MIRT-project Vervanging Gerrit Krolbrug

Antwoorden openstaande vragen Gerrit Krol Comité plangebied en uitgangspuntennotitie

Reactie Rijkswaterstaat en gemeente Groningen op brief 9 december 2020

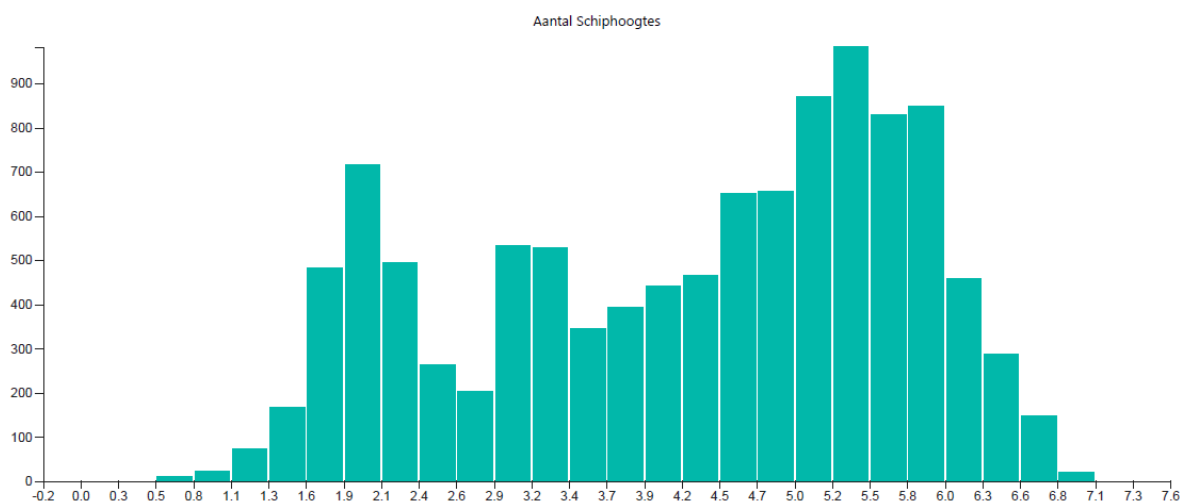
Opnieuw wordt in deze paragraaf (4.3 Effecten aanpassingen) de verwachting gewekt dat het aantal brugopeningen zal verminderen. De bouw van een brug met een doorvaarthoogte van 4,5 m zal dat effect, gelet op de harde data waarover wij beschikken, zeker niet hebben. Hierboven hebben we dat al aangegeven.

Onze metingen tonen aan dat er wel degelijk een verschil zit tussen een brug onder de 4,5 meter MHWS en een brug op 4,5 meter MHWS. Om dit verschil inzichtelijk te krijgen moet niet gekeken worden naar het aantal openingen, maar naar de hoogte van de passerende vloot. Dit is onderstaande tabel weergegeven.

Vertalen we dit naar openingen, dan komt er het volgende uit:

Werkelijke doorvaart t.o.v. streefpeil	Categorie (incl. 30cm marge)	Aantal schepen per categorie	Geen brugopening benodigd	Brugopening benodigd	Gem. aantal brugopeningen per dag
2.5	<2.2	1687	1687	9190	40,1
3.3	2.2-3.0	935	2622	8255	36,0
4.7	3.0-4.4	2377	4999	5878	25,4
5.9	4.4-5.6	3491	8490	2387	10,3
Inf	>5.6	2387	10877	0	0,0

Uit deze gegevens kunt u zien dat er wel degelijk een verschil zit in het aantal brugopeningen tussen 4,5 (4,7 werkelijke hoogte t.o.v. streefpeil) en 5,7 (5,9 werkelijke hoogte t.o.v. streefpeil). Cijfers uit metingen in de periode maart – november 2020.
